# ÚZEMNÍ PLÁN MĚSTA BRNA

Textová část Odůvodnění

Kapitola 18 Rozhodnutí o námitkách (včetně odůvodnění)

Svazek Nb15 *(bez osobních údajů)*

Námítka číslo 1 (zákres)

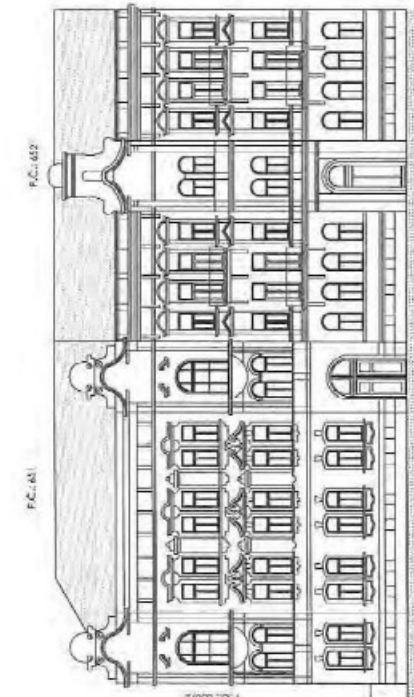
V návrhu nového územního plánu je nekonceptně vymezena plocha označená C/k3. Žádáme o posunutí hranice územní C/k3 na úkor území označené v návrhu B/r2. K omezení využití pozemků přístupných z ulice Hlinky není relevantní důvod. Dopravní obslužnost v místě je výborná, kapacita veškerých inženýrských sítí je dostatečná. K omezení využití, oproti jiné části stejné ulice není důvod.

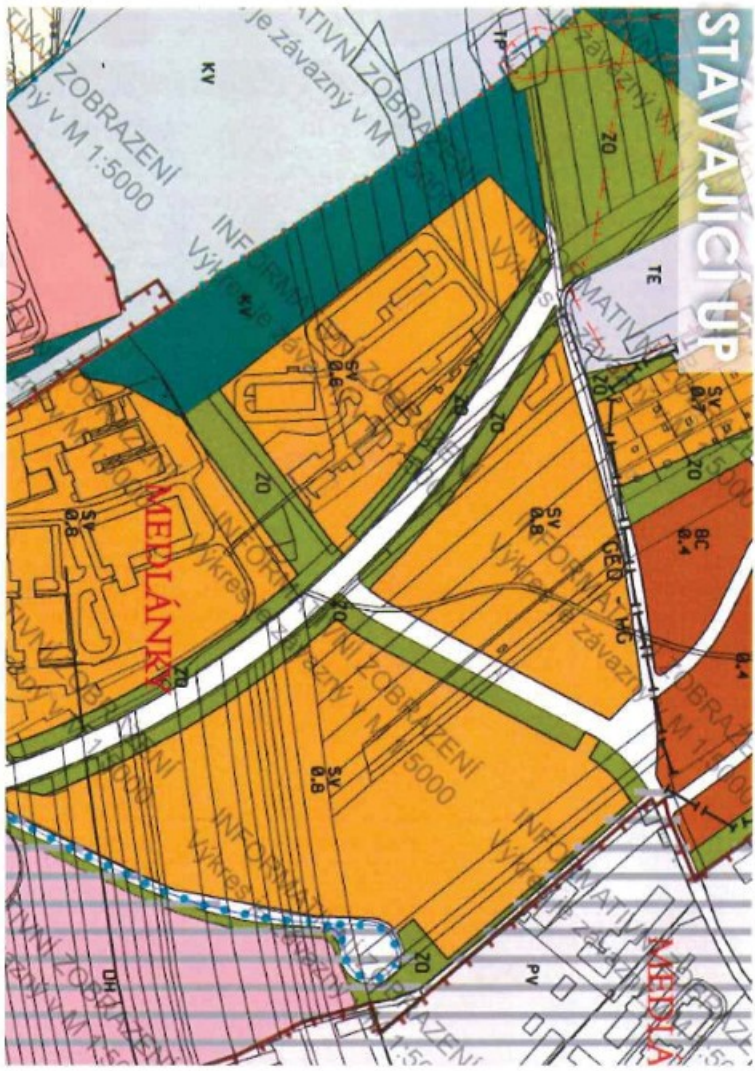
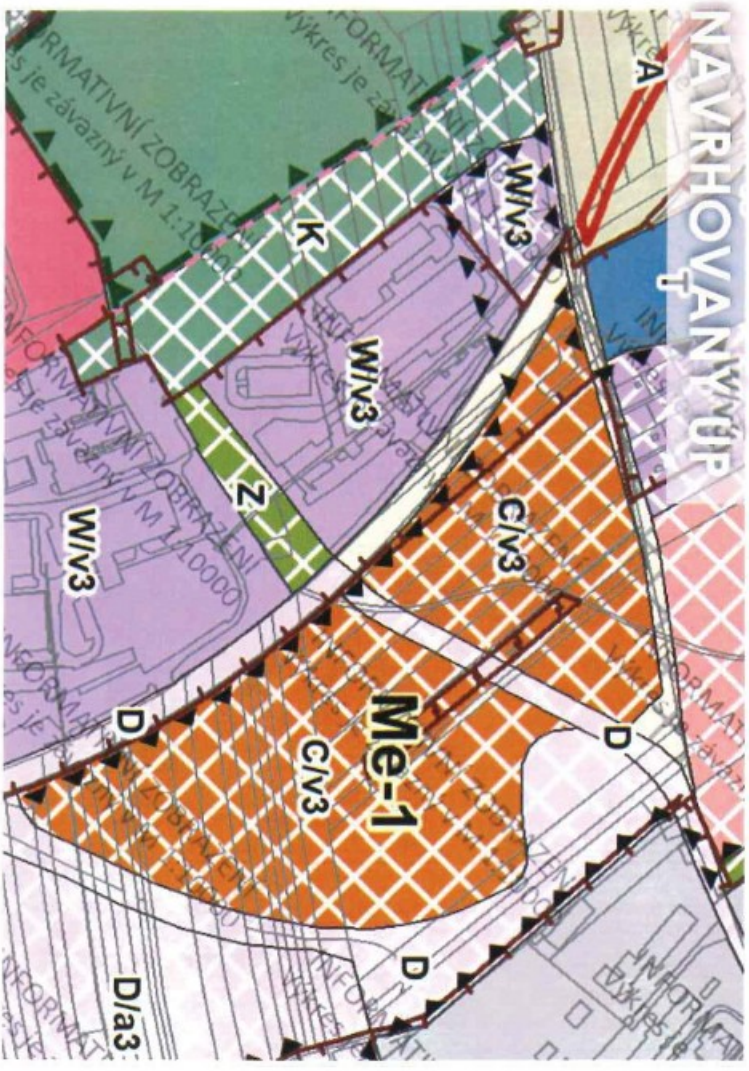
1 Nesouhlasíme se zařazením plochy do kategorie C/v3 – plocha smíšená obytná. Investor má na danou lokalitu vypracovanou studii na rozvoj území, která sloužila jako podklad pro změnu v tomto území. Této studii více odpovídá zařazení do ploch W, tedy ploch komerční vybavenosti, která zároveň funkčně navazuje na přilehlé plochy. 1 Ze stejného důvodu žádáme o navýšení výškové úrovně zástavby ze 6-16m na 9-22m, tedy W/v4.

2 Dále žádáme o navýšení výškové úrovně zástavby ze 3-10m na 6-16m u plochy rezidenčního bydlení, tedy B/v3. Investor má na danou lokalitu vypracovanou studii na rozvoj území, která sloužila jako podklad pro změnu v tomto území. Této studii více odpovídá výšková úroveň 6-16m. Tato výšková úroveň zároveň navazuje na přilehlé plochy. 2

## **Námítka č.25**

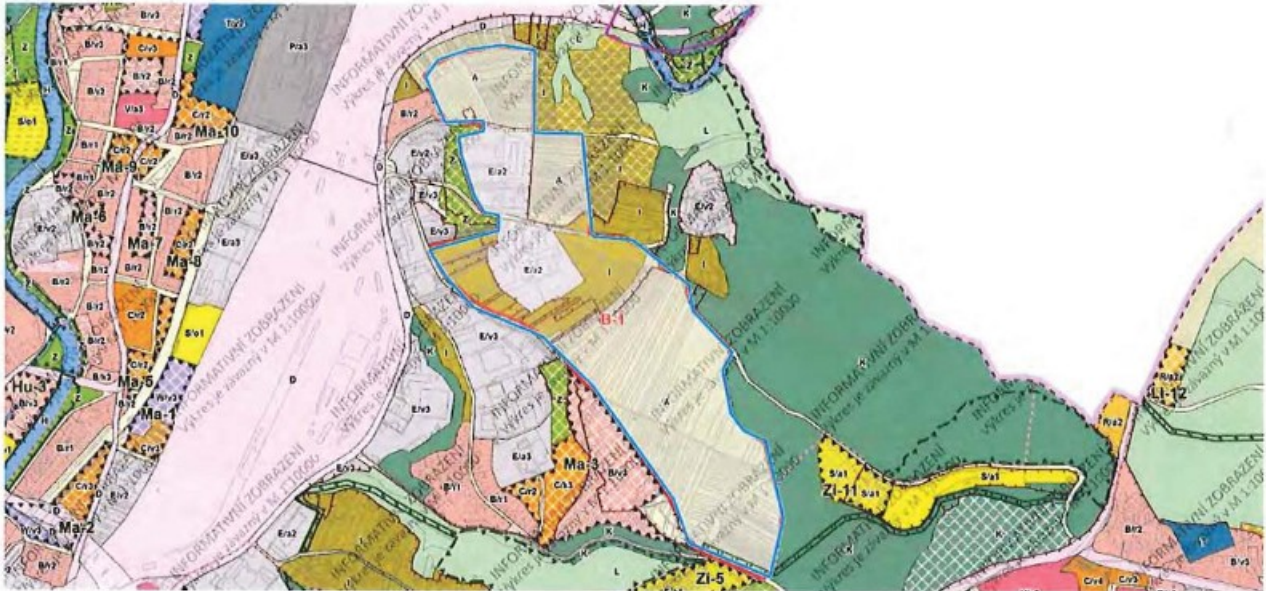
#### **Námítka č.24**
